1.1 CONCEPTO TÉCNICO No.	**CT-7735**
1.2 ÁREA:	Análisis de Riesgos y Efectos de Cambio Climático
1.3 COORDINACIÓN:	Estudios y Conceptos
1.4 REFERENCIA CRUZADA RADICADO IDEGER:	2014ER15171
1.5 RESPUESTA OFICIAL No.	RO-73454

2.1 SOLICITANTE:	Curaduría Urbana No 4
2.2 PROYECTO:	"Calle 47 Sur No 1C-04 Este"
2.3 LOCALIDAD:	4. San Cristóbal
2.4 UPZ:	51. Los Libertadores
2.5 BARRIO O SECTOR CATASTRAL:	Barrio Canadá La Guira II Sector
2.6 DIRECCIÓN:	Calle 47 Sur No 1C-04 Este (*)
2.7 CHIP:	AAA0006DBMS (*)
2.8 MANZANA CATASTRAL:	06
2.9 PREDIO CATASTRAL:	04
2.10 ÁREA (Ha):	0.0073 (*)
2.11 FECHA DE VISITA: **FECHA DE EMISIÓN:**	Agosto 28 de 2014 Septiembre 25 de 2014

Fotografía No. 1. Panorámica del predio objeto de visita en donde se evidencia un sector consolidado cuyo uso varía es principalmente residencial.

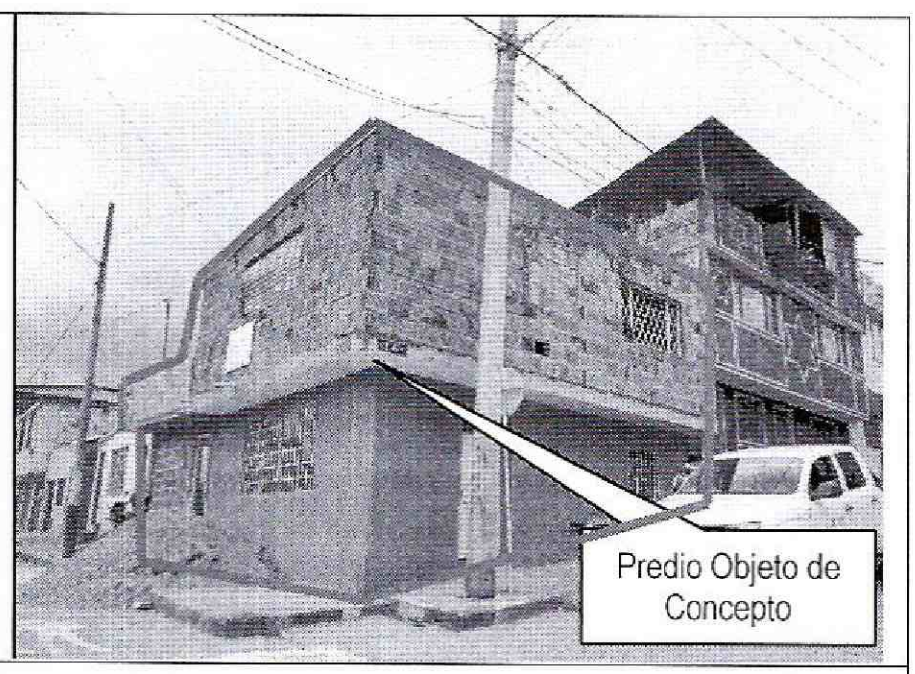
En el momento de la visita técnica al predio objeto del presente concepto técnico, se encontró construida una edificación de dos (2) pisos de altura, conformada por mampostería simple a parcialmente confinada. En el predio no se observaron evidencias de afectación por procesos de remoción en masa de carácter local en su interior, ni de carácter general en la ladera o zonas aledañas al predio evaluado (Fotografías No 1 y 2).

Finalmente y considerando que en la visita de campo efectuada al predio de la Calle 47 Sur No 1C-04 Este (Fotografías 1 y 2), se encontró construida una edificación de dos (2) pisos que posiblemente se ajusta a la descripción del proyecto incluido en el formato de solicitud GPR-FT-03 enviado por la Curaduría Urbana No 4; se recomienda a la Alcaldía Local de San Cristóbal, verificar si se ha cometido alguna infracción urbanística para que si es del caso, lleve a cabo las acciones pertinentes dentro de su competencia como encargada del control urbano en su localidad.
